From: "5.1.2,e"
Sent: Tue, 20 Jun 2023 08:34:26 +0100
To: "5.1.2,e" <5.1.2,e@amsterdam.nl>
Subject: FW: omleiding conflicteert

Onderwerp: omleiding conflicteert

S100 Mauritskade stad in afslag richting Rhijnspoorplein.

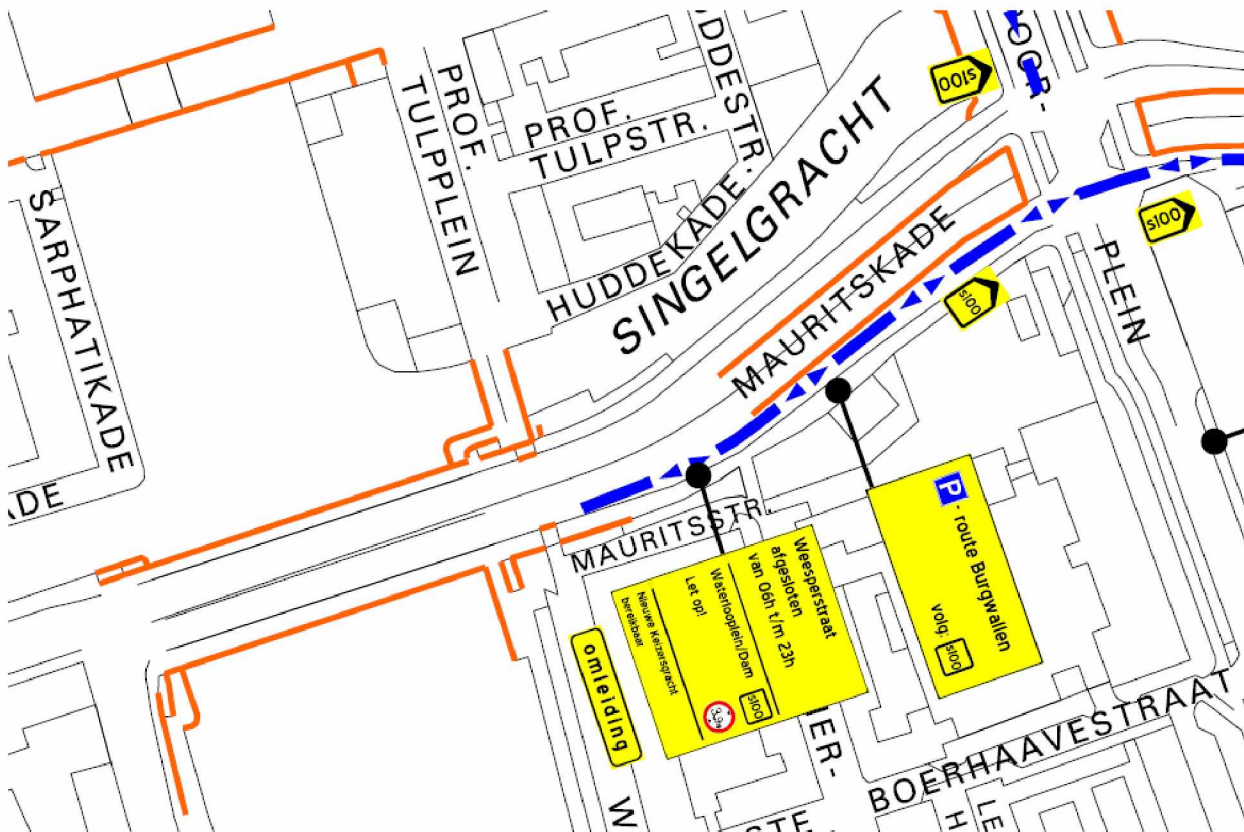
Punt is dat verkeer komende vanaf de Torontobrug normaal afslaat (rechts) en dan op het Rhijnspoorplein linksaf via de Weesperstraat naar de P Burgwallen rijdt.

Dat wilden we voorkomen en dus moet dat verkeer rechtdoor blijven rijden op de S100 en niet afslaan naar het Rhijnspoorplein.

Wat we nu zien is dat het bord P-route burgwallen en S100 rechtdoor op de afrit staan. Dat is te laat en adviseert mensen bovendien rechtdoor te rijden op een plek waar je alleen linksaf of rechtsaf mag.

Op de Mauritskade staat een TVM "P-route Burgwallen volg S100" en vervolgens omleidingsbord S100 rechtdoor.

Dit conflicteert met de verplichte rijrichting D7 (links Weesperstraat, rechts Wibautstraat. De keuze rechtdoor is er niet.

Tevens conflicteert het bestaande ANWB bord weer met de TVM omleiding P-Burgwallen.

Dus die borden moeten eerder geplaatst worden zodat men op de S100 rechtdoor rijdt en niet afslaat.

In ieder geval moeten die P-route burgwallen en S100 rechtdoor weg op de plek waar ze nu staan.
